Mission régionale d'autorité environnementale
ÎLE-DE-FRANCE

**Avis délibéré
sur le projet d'extension du centre commercial « Rosny 2 »
à Rosny-sous-Bois (93)**

**N° APJIF-2025-018
du 09/04/2025**

Figure 8 : Plan des aménagements paysagers du projet (Étude d'impact p. 31).

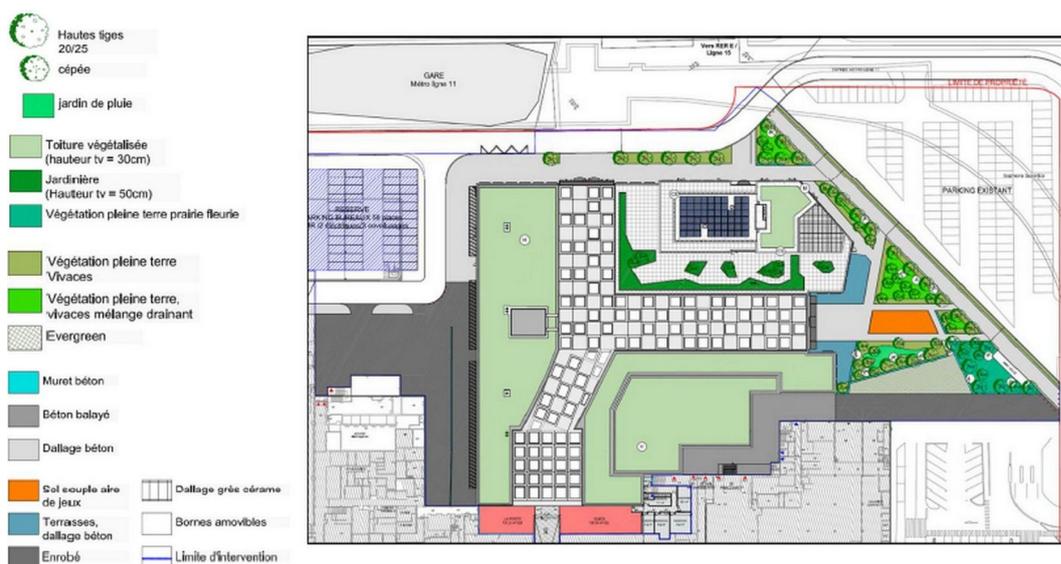
La végétalisation qui est une mesure forte pour limiter l'impact du projet sur le phénomène d'ICU est précisément documentée avec la création de 4 725 m² de surfaces végétalisées (soit 39 % de la zone construite) et de 3 673 m² de toitures végétalisées, soit 43 % de la surface totale des toitures (8 550 m²). La réalisation d'un plan facilite par ailleurs la visualisation des aménagements paysagés du projet.

Pour l'Autorité environnementale, bien que les permis de construire soient déposés par des entités autonomes, il conviendrait d'avoir une approche d'ensemble à l'échelle du centre commercial Westfield Rosny 2 afin que la réduction de l'effet d'îlot de chaleur urbain soit nettement accrue par rapport à ce qui est prévu dans le cadre du présent projet, lequel constitue une composante du projet d'ensemble au sens de l'article L 122-1 III du code de l'environnement.

(2) L'Autorité environnementale recommande d'approfondir la recherche d'une réduction significative de l'effet d'îlot de chaleur urbain à l'échelle de l'ensemble du centre commercial et de ses dépendances.

Figure 9 : Flux et accès à l'extension du centre commercial (Étude d'impact p. 30).

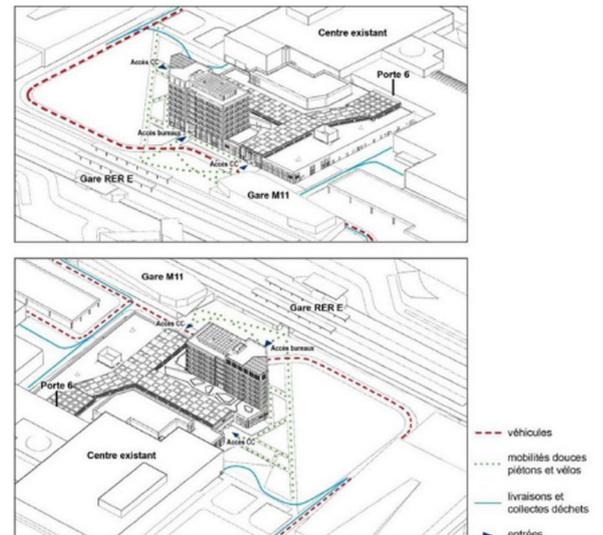
Comme dans son précédent avis, l'Autorité environnementale note que l'accessibilité au projet depuis les quartiers environnants demeure dépendante d'une requalification des voiries du secteur, actuellement peu accueillantes pour les mobilités actives en raison de leur caractère routier, voire autoroutier, très marqué. Dans ce centre commercial situé aujourd'hui dans un contexte fortement urbanisé, au cœur de l'agglomération parisienne, l'Autorité environnementale souligne la nécessité d'analyser les parcours piétons et de préciser la trame cyclable existante ou en projet, reliant le site aux quartiers environnants.

(4) L'Autorité environnementale recommande :

- d'analyser les parcours piétons et la trame cyclable existante ou en projet, reliant le site aux quartiers environnants ;
- de prévoir le cas échéant de les développer, afin d'assurer des trajets sécurisés, directs et confortables.
